## Nachteile Strahldrossel in Sonderausführung:

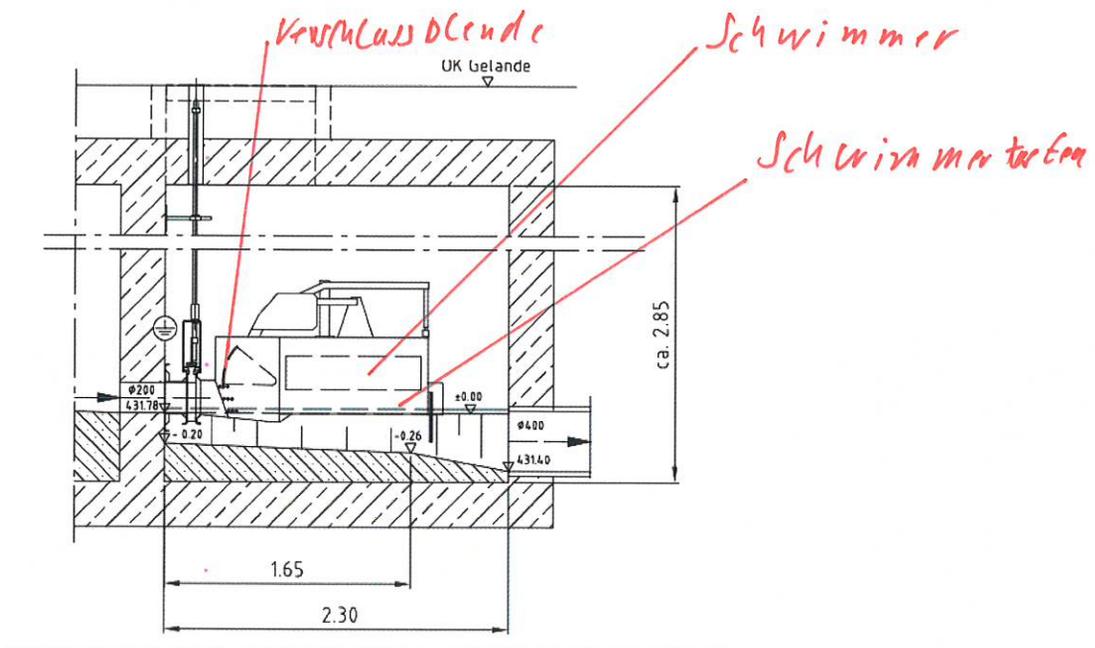
- Aufgrund der hohen Einstauhöhe von bis zu 7,7 m spritzt bei dieser Bauart das Wasser nach vorne und nach oben weg. Da es sich um unbehandeltes Abwasser handelt, welches alles Mögliche an Unrat enthält, kommt es zu Anhaftungen an den Bauteilen der Drossel und dem Bauwerk. Dadurch erhöhter Reinigungsaufwand.

- Da es sich um eine Spezialvariante dieser Drosselart handelt, besitzt diese zusätzlich einen Schwimmer, welcher dafür sorgen soll, dass diese schon bei kleinen Mengen anspricht. Da aber im Normalfall nur 5 l/s fließen sollen, kommt es zu Ablagerungen von Sand und Unrat im Schwimmerkasten.

- Kein sicheres freispülen bei Verstopfung gewährleistet
- Strahldrossel ist für kleine Fließgeschwindigkeiten nicht geeignet, da der Strahldruck zum Regeln fehlt.

- Strahldrossel war bei uns schon mal im Zulauf der Kläranlage Wolkenstein verbaut und hat da aufgrund von Verstopfungen und schwergängigkeit nicht funktioniert.

- System funktioniert bei Regenwasser mit Durchflüssen > 25 l/s gut, nicht aber bei Abwasser
